SILAS WRIGHT DUNNING
BEQUEST
UNIVERSITY OF MICHIGAN
GENERAL LIBRARY

65me RAPPORT DE LA DEUXIÈME COMMISSION

MOSQUÉE DU SULTAN BARKOUK - CAIRE

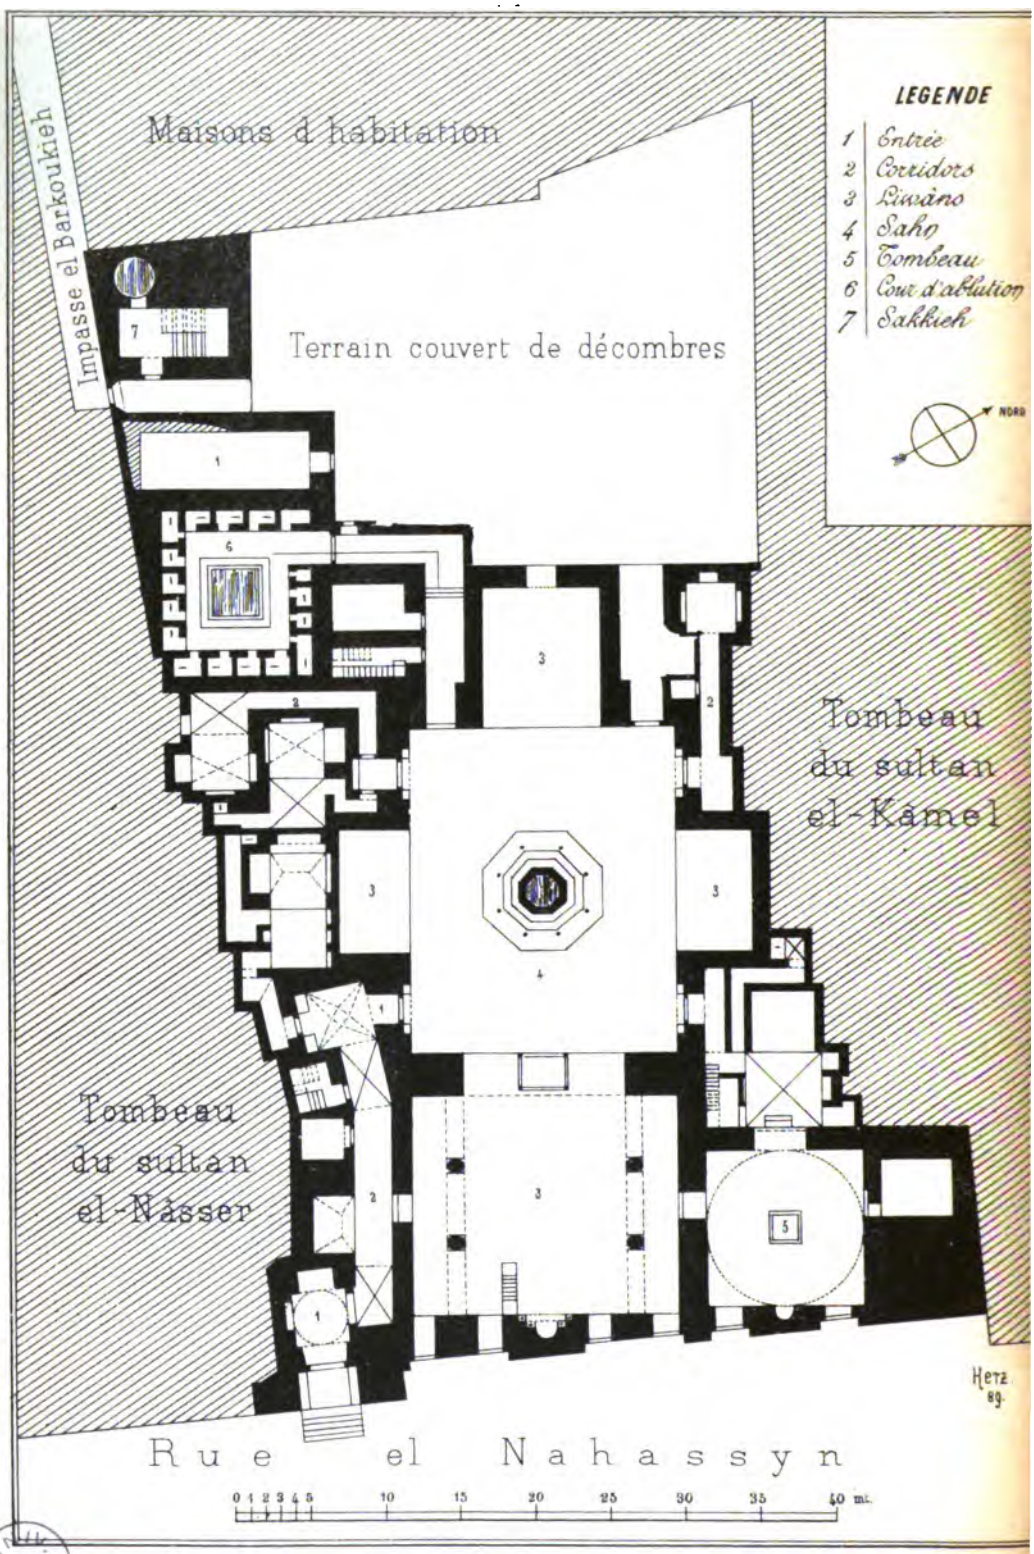
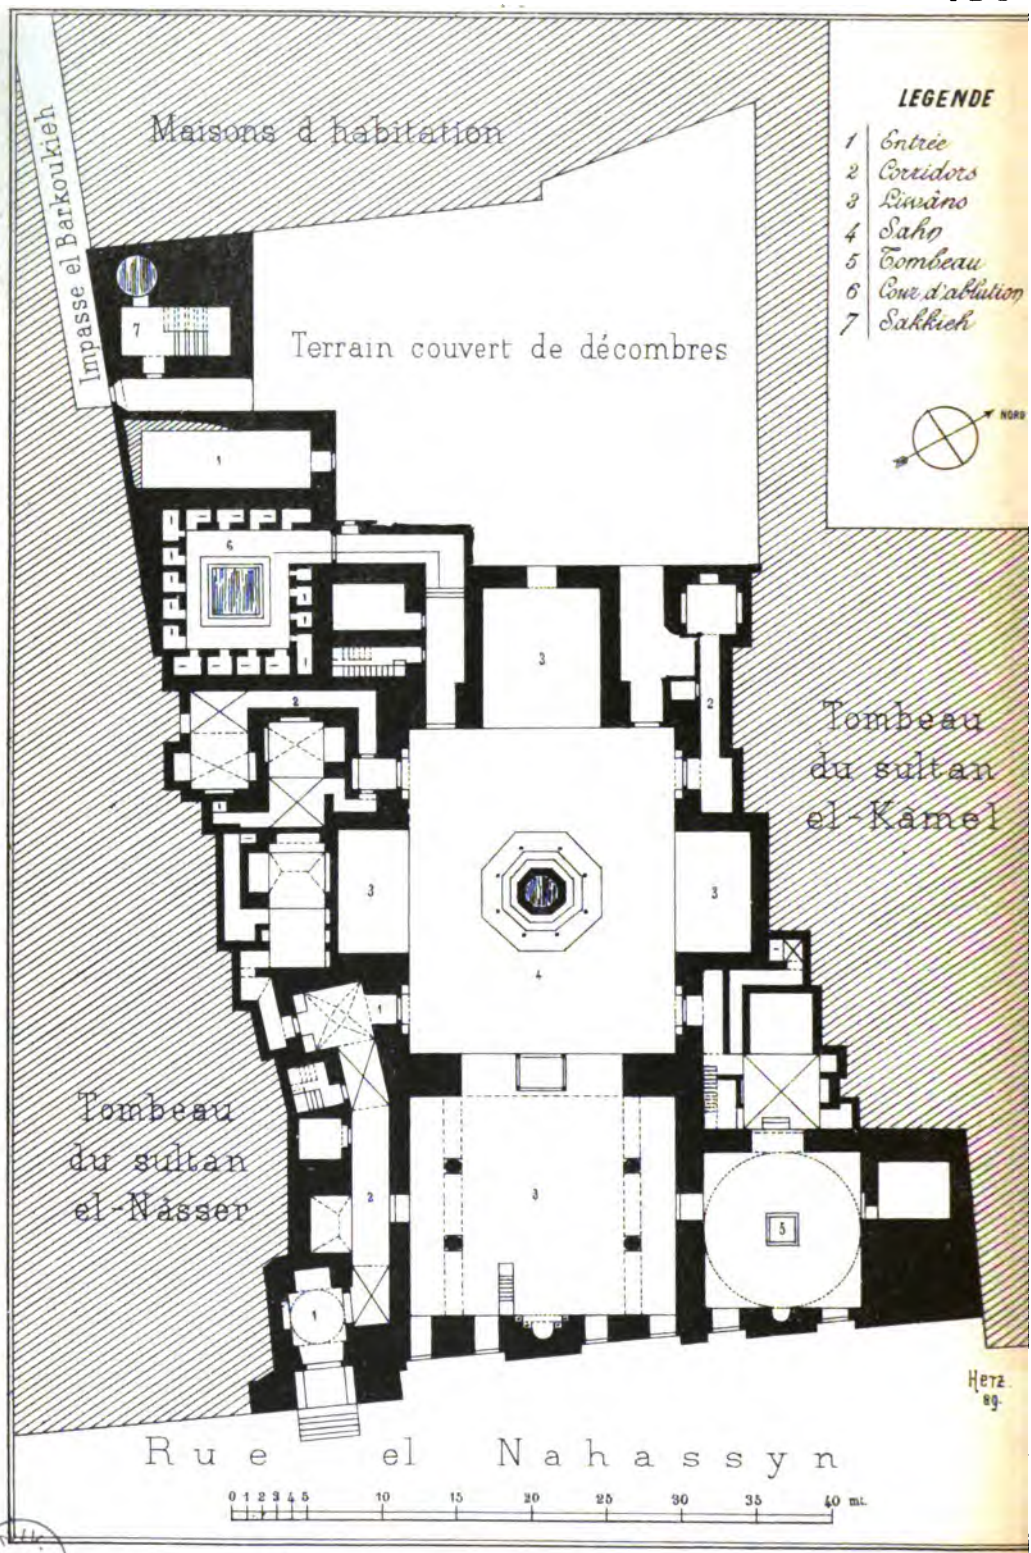
1° DESCRIPTION DU MONUMENT (Voir planche N° 1.)

Le kibla est naturellement à l'est, sa niche est demi circulaire en plan et ornée de quatre colonnettes.

MOSQUÉE EL-AKMAR A EL-NAHASSYN - CAIRE

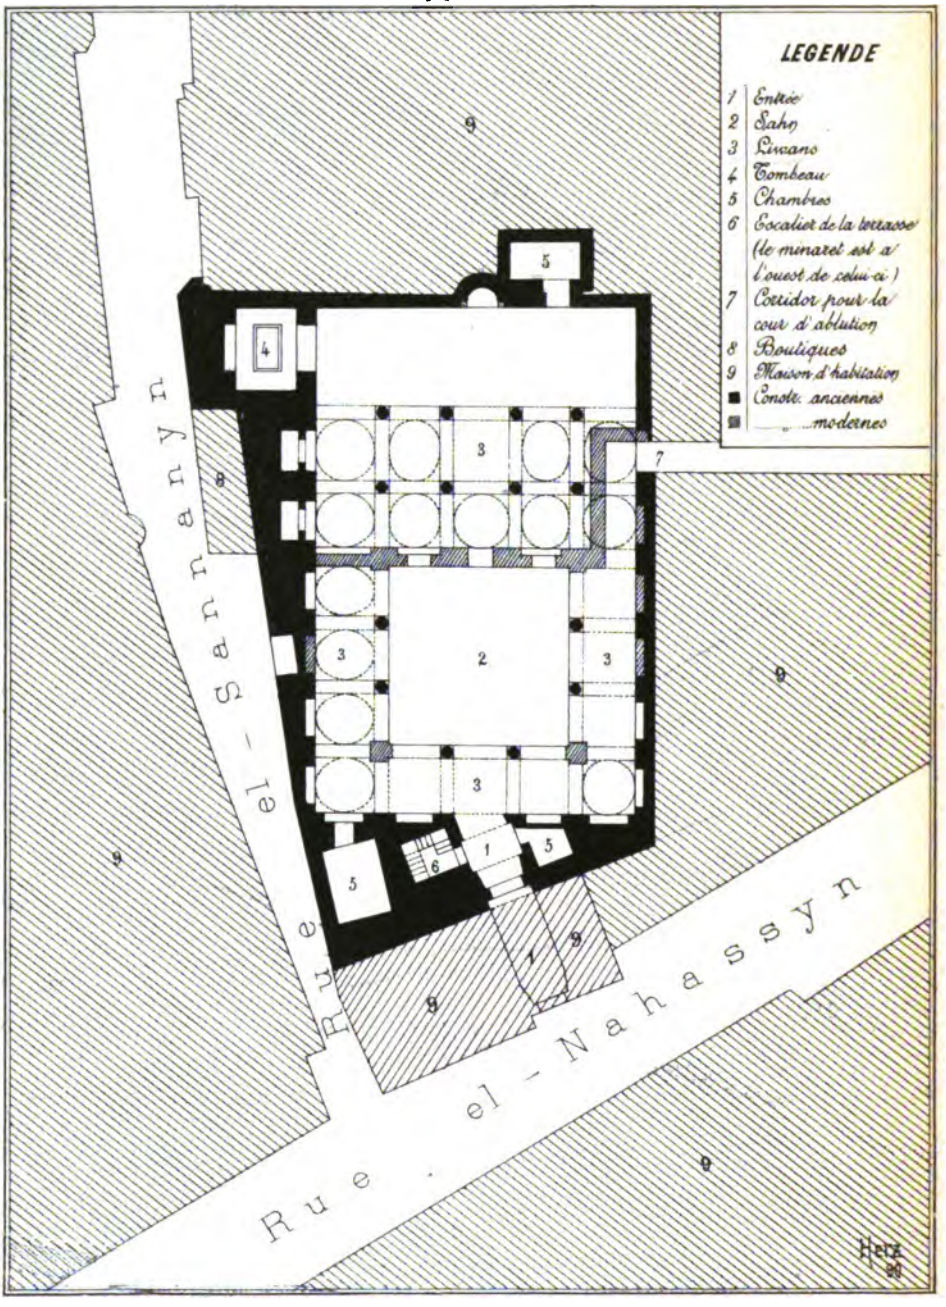
3° MOSQUÉE EL-AHMAR. (Voir planche N° 2.)

La deuxième Commission demande au Comité qu'il obtienne de la Direction générale des Wakfs que cette maison soit détruite et quet la façade principale de la mosquée soit complètement dégagée, car la porte et les ornements sont monumentaux et doivent être conservés. Le plan annexé à ce rapport complétera les renseignements sur cette question. La Commission fait remarquer aussi que cette maison est frappée de la servitude de l'alignement et qu'il serait convenable de la faire disparaître à bref délai.

MOSQUÉE DE KADI YEHIA ZEIN-EL-DIN - C

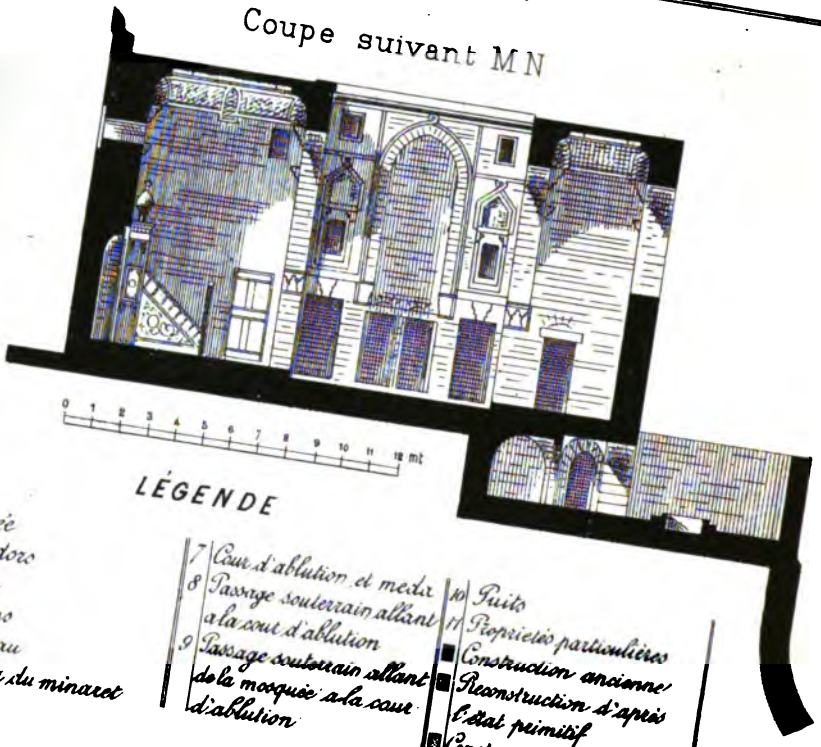
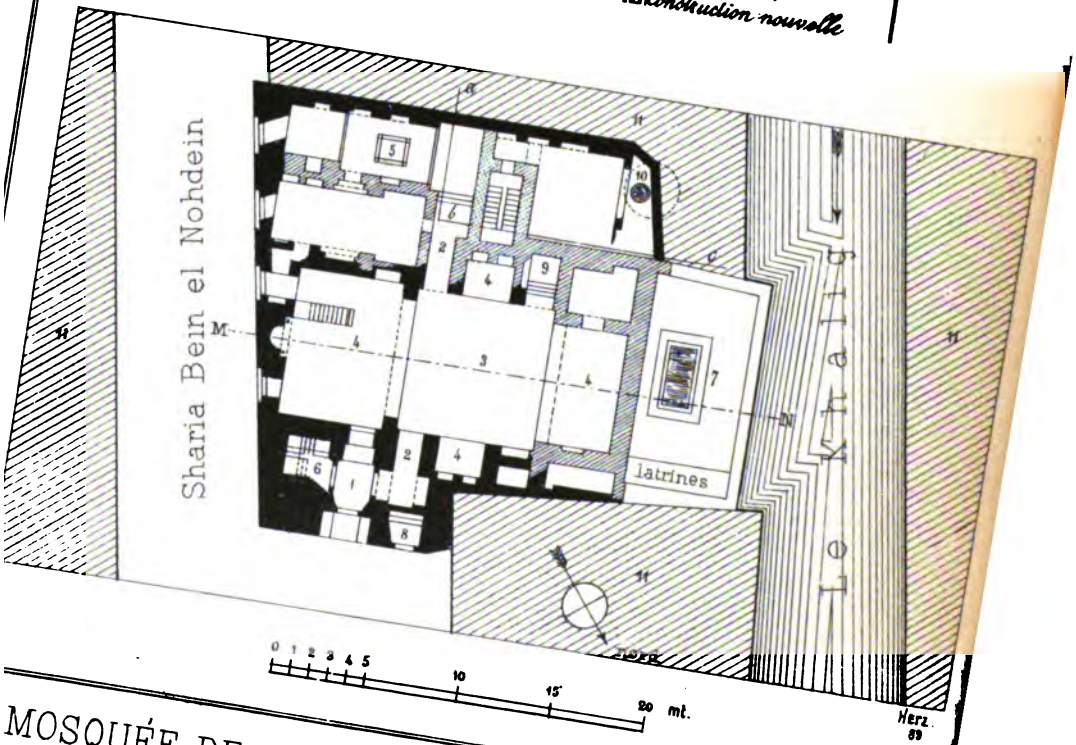
L'étude des lieux a démontré que les travaux sont de deux catégories : travaux neufs et travaux de consolidation. Les travaux neufs sont indiqués sur le plan annexé au présent rapport (Voir planche N° 4 à la fin du volume) et limités du côté du nord par la ligne *a b c*, ils comportent la reconstruction des dépendances de la mosquée sur lesquelles, comme d'usage, on pourra établir une petite école (kouttab). Toutes ces dépenses doivent être payées par l'Administration des Wakfs. Les travaux de consolidation et de conservation des restes de l'ancien monument seront supportés par le Comité. Le bureau technique dressera donc le programme et le devis de tous les travaux, en séparant ceux qui incombent à la Direction générale des Wakfs de ceux qui seront payés par le Comité. Ces devis seront présentés le plus tôt possible à la deuxième Commission pour examen.

Bourg el Zefer - Caire

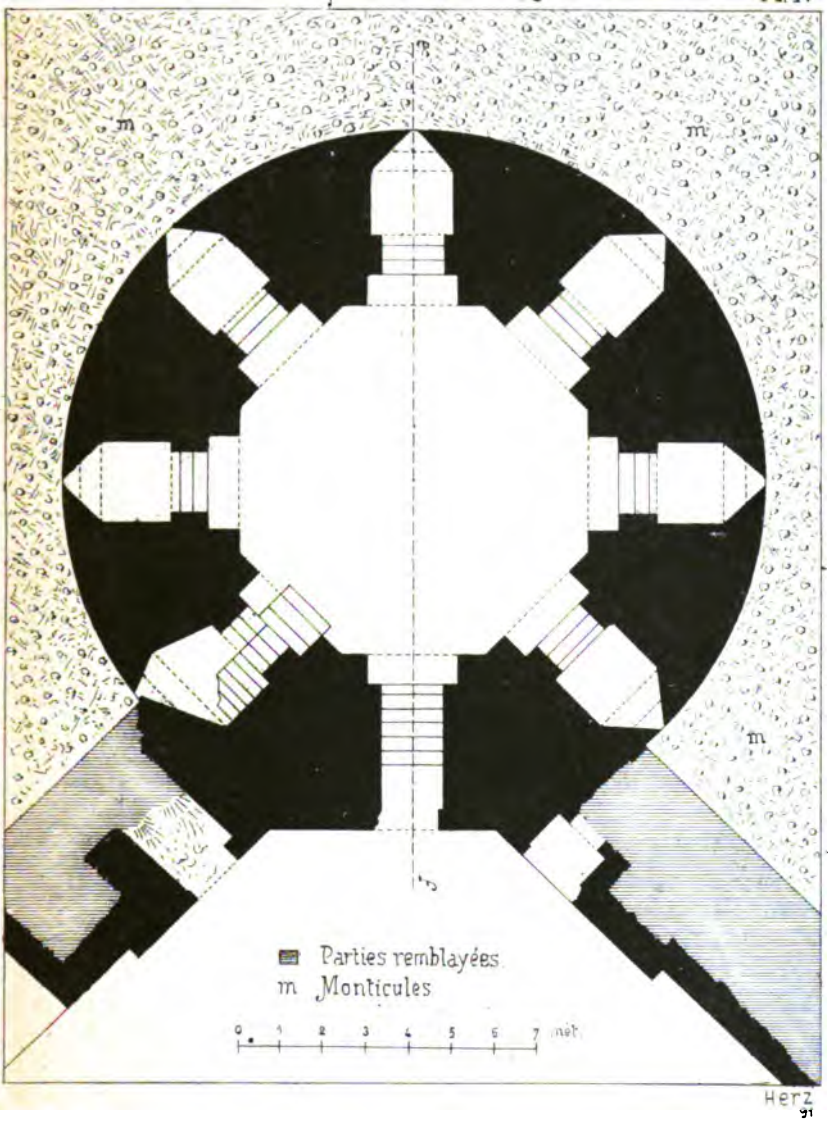
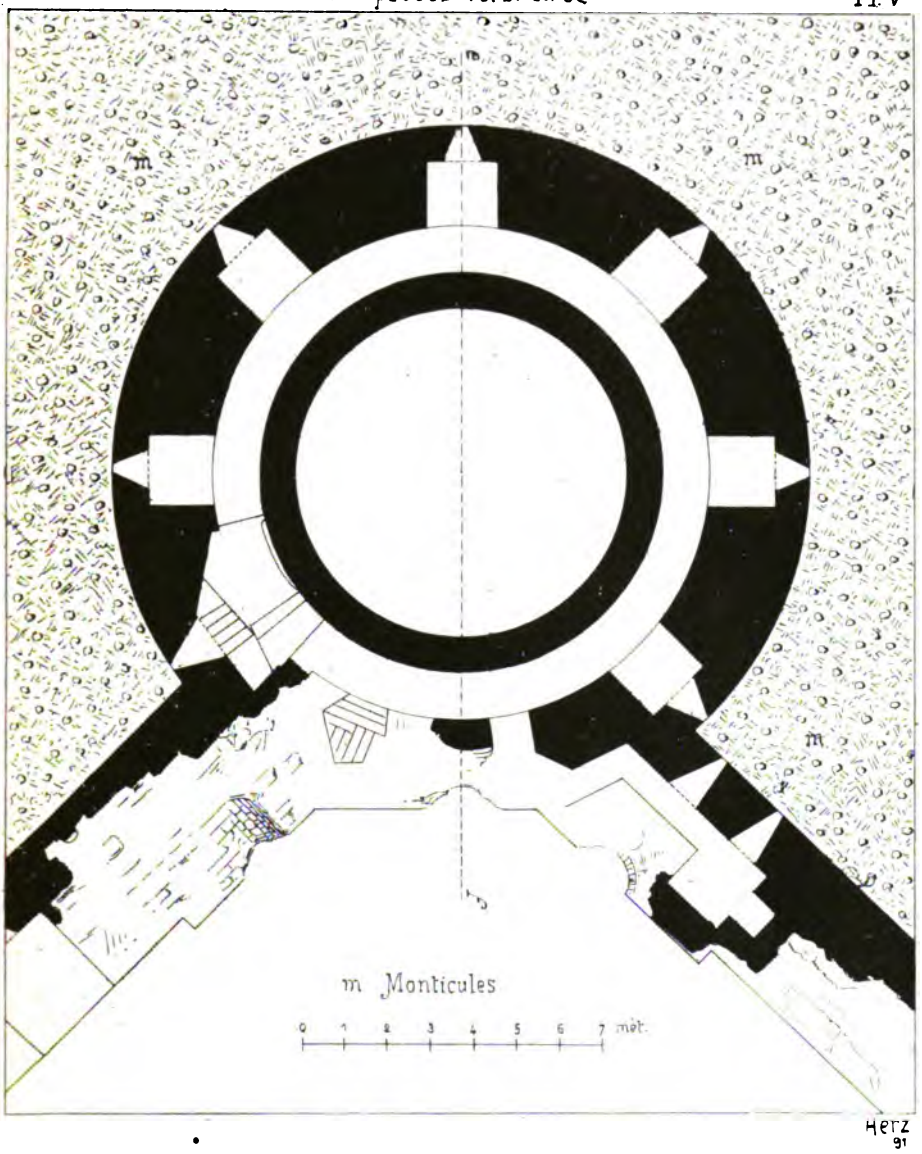
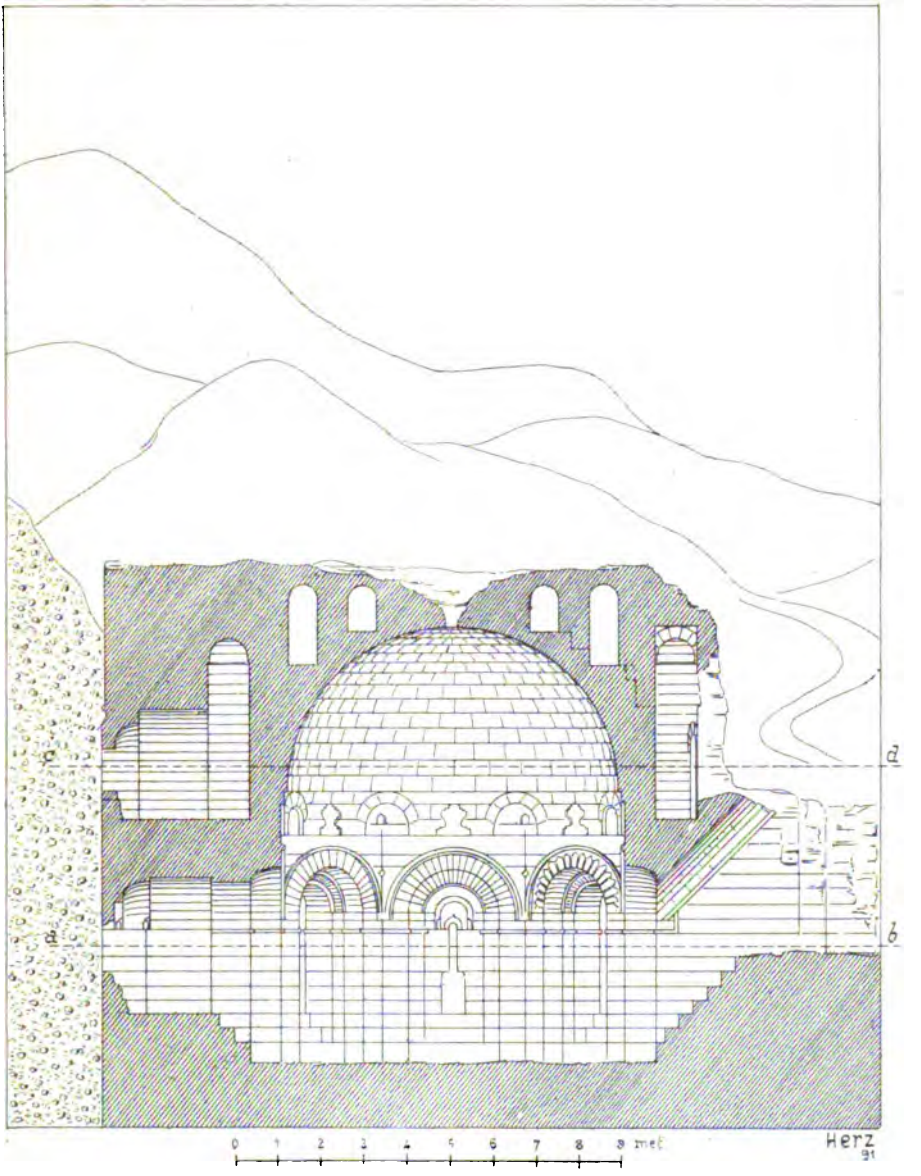
Enfin, M. Herz est chargé de relever les plans et coupes de cette ancienne fortification, qui seront classées dans les archives du Comité.

Plan de la mosquée Gôhar-el-Lala
au près de la Citadelle

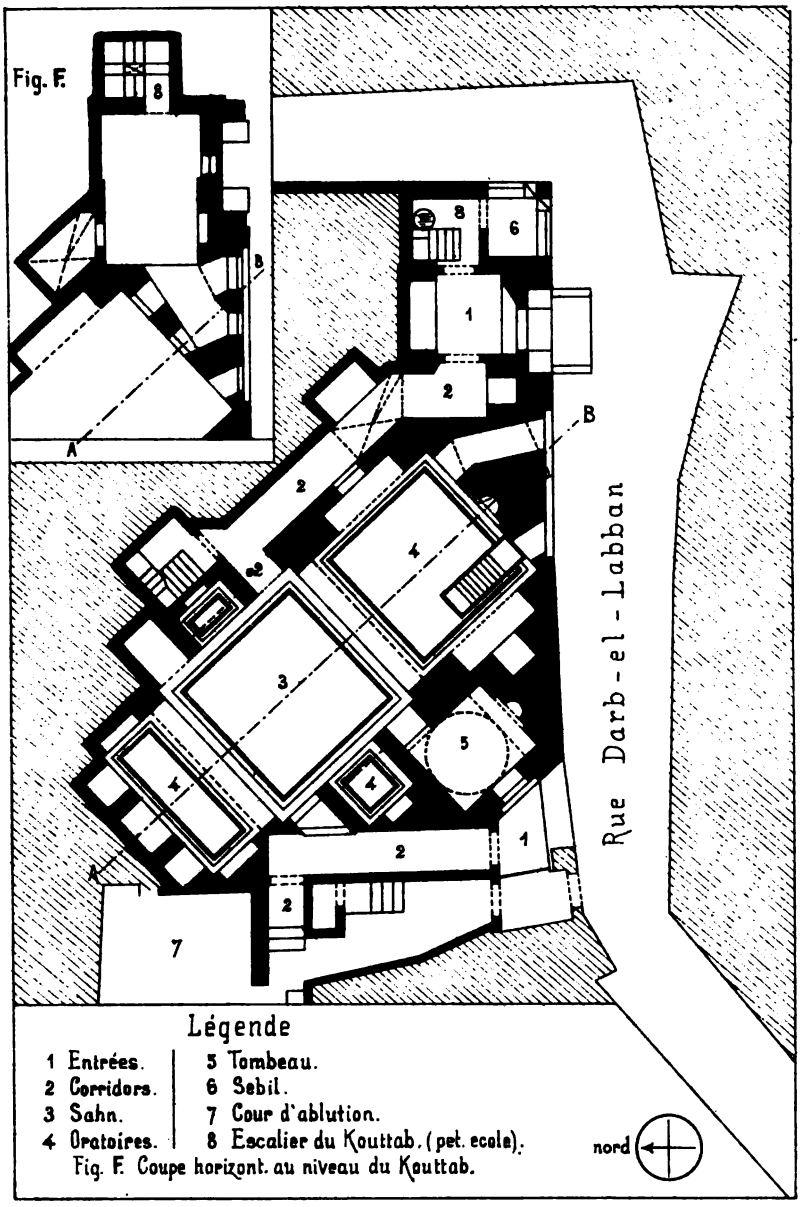
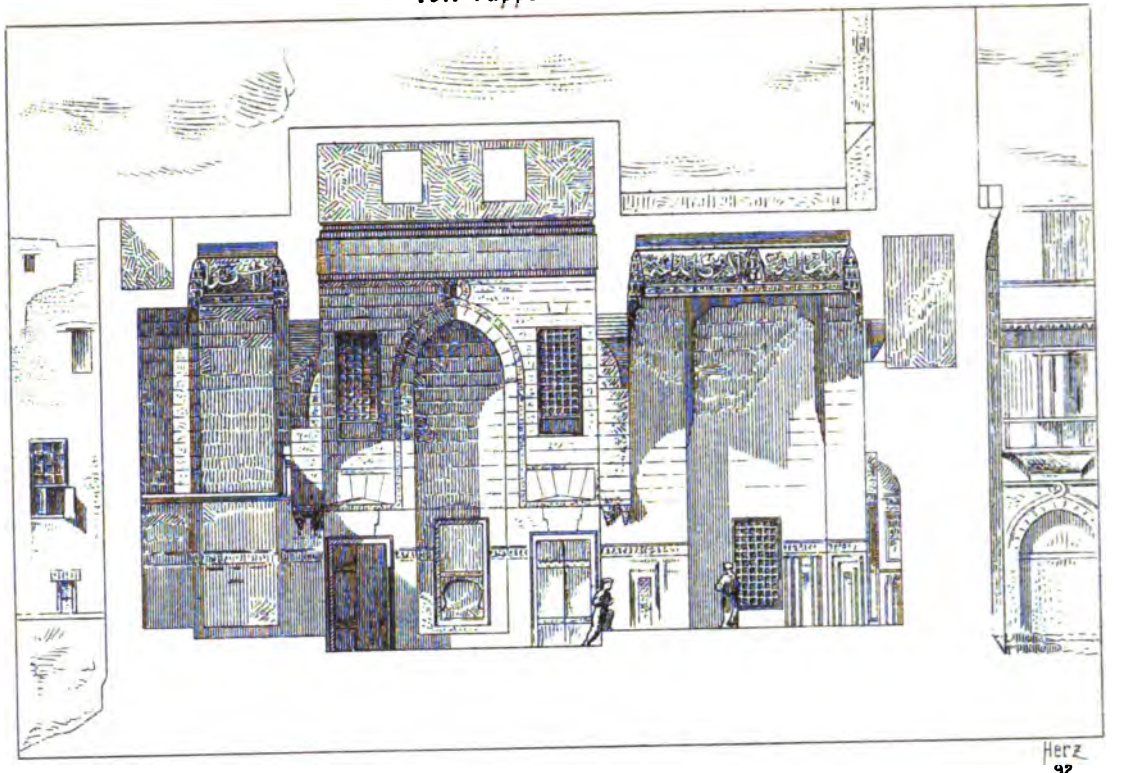
A l'ouest du sanctuaire se trouve le tombeau du fondateur, lequel est couvert par la petite coupole déjà mentionnée. La cour d'ablution occupe toute la partie du terrain à l'ouest du monument, une porte ouverte sur le Haret el-Labbân y donne accès directement.

La salle de prière était richement décorée. Le dallage consistait en mosaïque de marbre d'un beau dessin. Les vestiges qui en restent sont suffisants pour sa restauration. Les lambris qui couvraient le soubassement des parois des murs étaient également en marbre. Ils étaient couronnés par une frise en marbre blanc gravée de gracieux ornements remplis de stuc couleur noire. Les fragments existants indiquent que les dessins de ces ornements étaient très variés. Le lambris en marbre est conservé sur le mur du kibla seulement.
